10 de julio, 2024
FEPI-MIN-013-2024

MINUTA DE REUNIÓN PREINICIO

Asunto: **Minuta de la reunión pre-inicio del proyecto denominado “Obras de Protección en el Sector de Dos Bocas -Confluencia Ríos Reventazón y Parismina, Cantones de Guácimo y Siquirres, Provincia de Limón.”, correspondiente con la contratación N°FEPI-PGBS-CP-002-2024.**

Figura 3. Curva granulométrica del banco de sedimentos que se utilizará para el llenado de los geocontenedores.

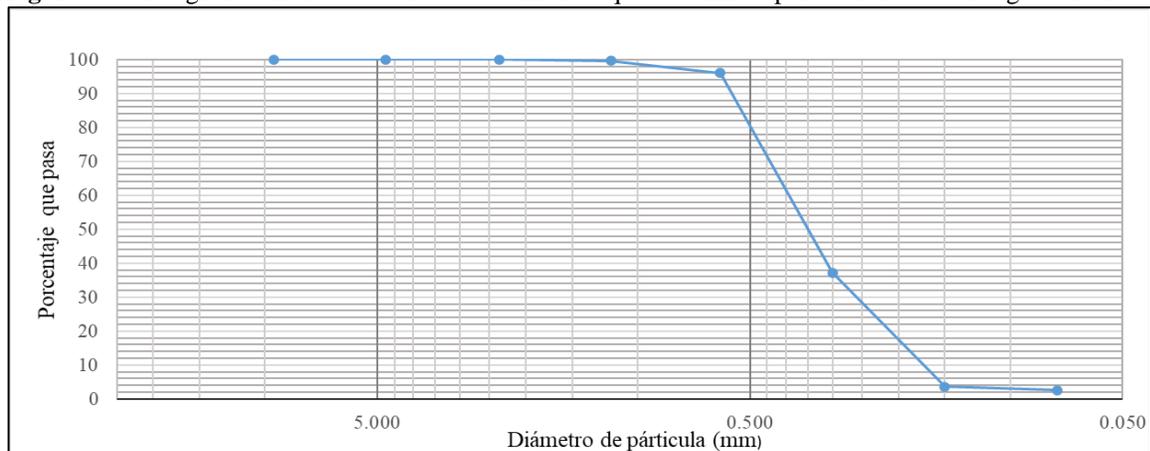
A continuación, se pone a disposición de los oferentes la curva granulométrica del material de relleno propuesto para el llenado de los geocontenedores, junto con el análisis que determina que el material es seguro para su uso.

9. **Pregunta 9:** ¿Para el llenado de los geocontenedores, se puede utilizar material de otros sitios que no sea el indicado en las especificaciones?

En respuesta a esta consulta, se indicó que, durante el planteamiento del proyecto, la Administración realizó un análisis granulométrico del material del sitio propuesto para el llenado, asegurándose de que cumpla con la distribución adecuada para evitar que el material se filtre por los poros de los geocontenedores. Además, se señaló que, si el contratista adjudicado desea explorar otros sitios, los costos asociados a las pruebas necesarias para garantizar que el material es adecuado para el llenado de los geocontenedores serán responsabilidad del contratista.

Figura 5. Longitud de los elementos que integral el vertedor.

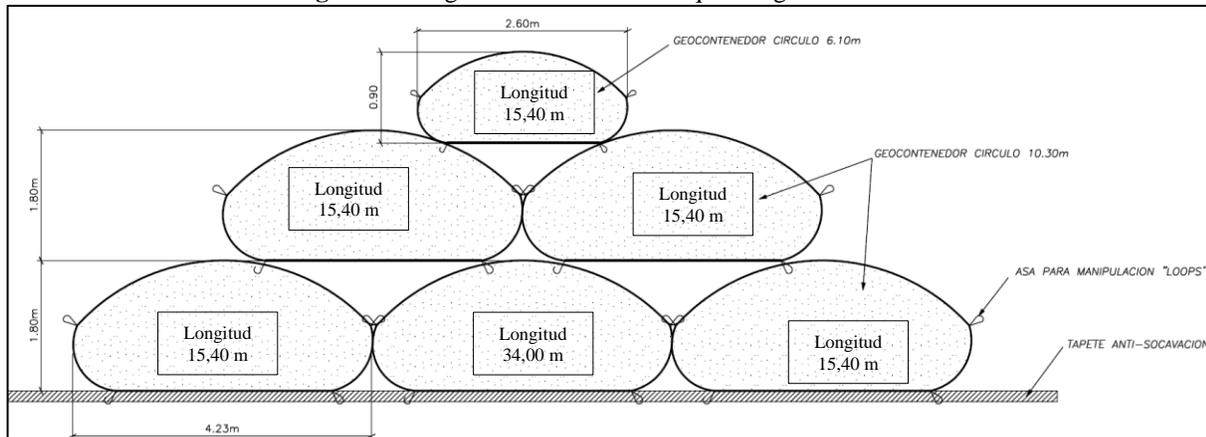
En el caso de las contracciones, estas estarán integradas por tres elementos en la estructura inferior. Los elementos de los extremos tendrán una longitud de 15,40 m cada uno, y el elemento central medirá 34 m (de margen a margen). Este último será el encargado de regular el caudal.

2. **Pregunta:** ¿Qué longitud tienen los geocontenedores que forman parte de la base?

Se aclaró que los geocontenedores ubicados en los extremos de la base de las contracciones miden 15,40 metros cada uno. Esta configuración fue diseñada de esta manera para evitar que las hélices de los barcos golpeen los geocontenedores al ingresar al vertedor. Además, esta disposición busca maximizar la estabilidad y protección de los geocontenedores frente a posibles daños mecánicos causados por el tránsito de embarcaciones (En la Figura 7 se detalla lo descrito anteriormente).

Figura 6. Sección del vertedor.

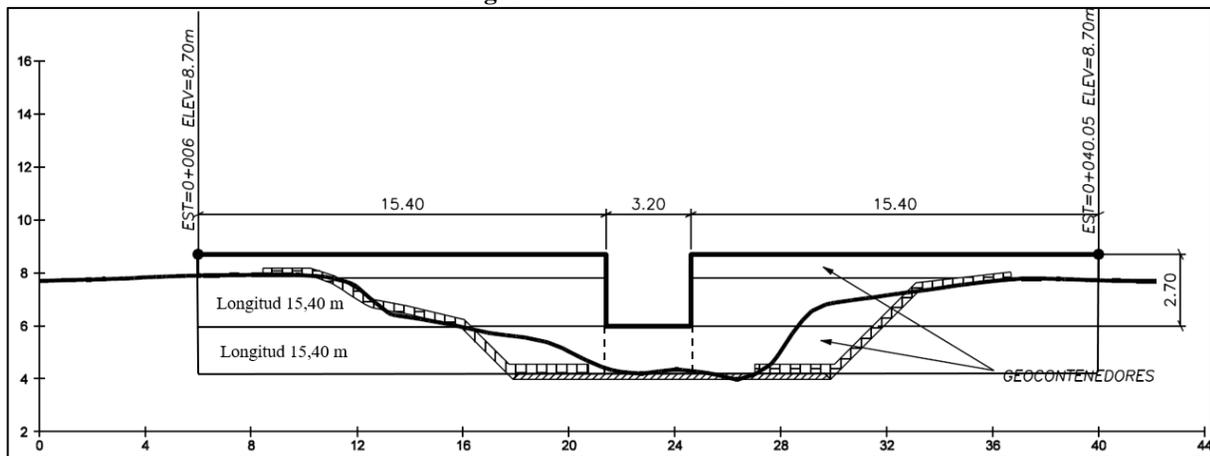
En cuanto a la sección del vertedor indicada en los planos, se aclaró que las contracciones van empotradas en las márgenes del río, por lo que la forma correcta corresponde al detalle que se indica en la siguiente figura.

Nota: Las láminas con los detalles corregidos serán puestos a disposición dentro del periodo de atención de consultas, para que los contratistas puedan presentar sus ofertas.
